東海低レベル放射性廃棄物埋設事業所 第二種廃棄物埋設施設の位置、構造及び設備の 基準に関する規則への適合性について

廃棄物埋設地の設計

2023年 5月19日

審査会合における指摘事項一覧

第4図 廃棄物埋設地 平面図

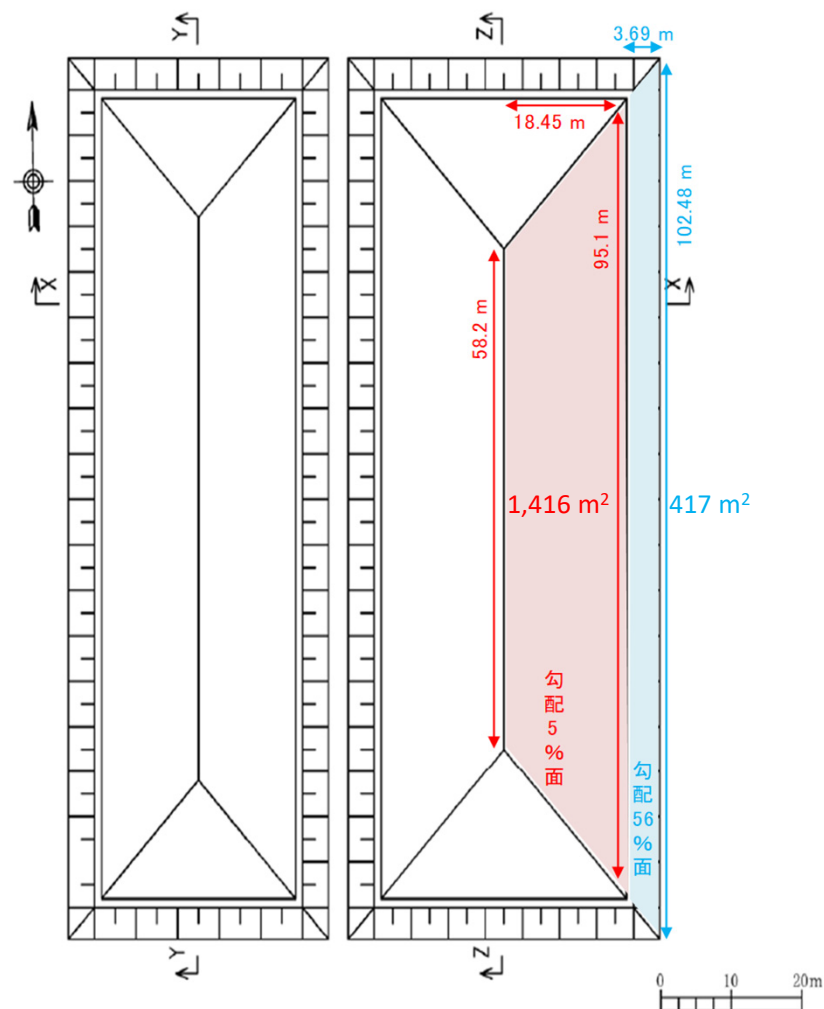
No.	審査日	資料指摘箇所	指摘事項	指摘事項 対応箇所	回答内容
1	2022/12/22	資料1-1 P22	米国のEPAでは覆土に関するガイドを示しているがそれと比較すると原電が今示している設計ではかなり異なる材料, それから層ごとの特性・役割が異なるものを用いていると考えられる。原電の今の設計において考慮された事象がどのように回避されているのかが十分に論証される必要があるため, 次回以降の廃棄物埋設地の状態設定の中で説明すること。	資料1-2 P1~12 P26~29 P42 添付資料1 添付資料2 参考資料1	EPAの記載内容を考慮した廃棄物埋設地の設計について記載しました。また, 設計において考慮された事象として, 侵食及び浸透水による土壌への影響について評価を記載しました。

以上より、表流水による侵食及び表流水による侵食が発展したリル侵食の発生を想定した保護土層の侵食評価として、RUSLEを適用し、廃棄物埋設地の設計を考慮した固有のパラメータ(降雨侵食係数(R), 土壌侵食係数(K), 傾斜長及び勾配係数(LS), 保護管理係数(C))を設定して侵食量を算出する。

評価対象は、保護土層の勾配と面積を考慮して、勾配5%面及び勾配56%面(第4図参照)。評価期間は1,000年間。

第8表のとおり, 1,000年間の侵食体積は, 勾配5%面及び勾配56%面のそれぞれの体積全体に対して0.16%及び0.19%であり, 侵食量は保護土層の体積に対して極めて少ない。
